Procès-verbal de contrôle d'une installation électrique en BT et TBT

NON CONFORME

Rue Middelstraat
Numéro 159
Boîte
Code postal 1785
Commune MERCHTEM
Pays Belgique

Visite de contrôle d'une installation domestique selon(AR 08/09/2019) - RGIE Livre 1 - 6.5. et 4.2.4.3.

Image du tableau de repartition et de manoeuvre:

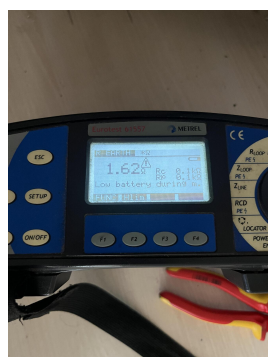
- I4.08 Les conducteurs de protection (PE) ne sont pas répartis sur l'ensemble de l'installation. (Livre 1 Sous-sections 5.3.5.3.G. et 5.4.3.1.)
- I5.06 (Re)placer la porte et/ou l'écran de protection du tableau. Possibilité de contact avec des pièces nues sous tension (Livre 1 Section 5.1.4. et 5.3.5.1.A. et 4.2.2.3.)

- I5.11 Obtenir les ouvertures non utilisées du tableau ou coffret (Livre 1 Section 5.1.4. et 4.2.2.3.)
- I6.04 Un dispositif de protection à courant différentiel-résiduel d'une sensibilité de 30mA doit être installé pour les installations de salle de bains, lave-linge, lave-vaisselle, sèche-linge et/ou des dispositifs similaires. Cela doit être secondaire au dispositif de protection à courant différentiel-résiduel principal. (Livre 1 Sous-section 7.1.4.3. et 4.2.4.3.)

- I6.06 Les dispositifs de protection à courant différentiel-résiduel installés dans les installations domestiques sont au minimum de type A. Un dispositif de protection à courant différentiel-résiduel de type AC n'est pas autorisé. (Livre 1 Sous-section 5.3.5.3.)
